Whirlpool

AKZ9 7890 IX

WHR07223

Lista

n1521d00: Procedura per sostituire il TOD di cavità con quello corretto - APPLICABILE SOLO AI FORNI PIROLITICI

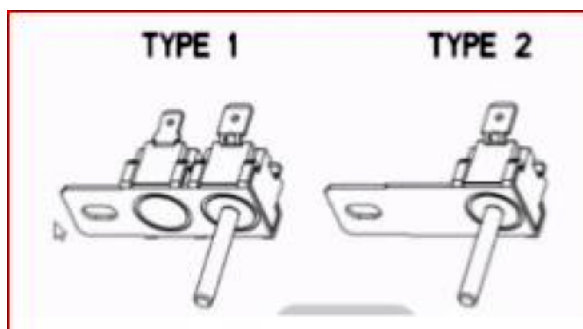
Il forno in utenza può avere differenti TOD (TYPE1 & TYPE2) vedi foto allegate

Scopo della Notizia è quello di fornire la procedura per riparare il prodotto che richieda la sostituzione del TOD di cavità, in quanto i forni possono essere dotati di 2 differenti TOD.

Step1 - Ordinare sia il TOD TYPE 1 (482000020559) sia il TYPE 2 (481010552514)

Step2 - Sostituire il TOD usando lo stesso tipo che si trova nel prodotto. Non effettuare nessuna modifica sul cablaggio

Nota: Il vecchio TB 481271540431 non è più applicabile
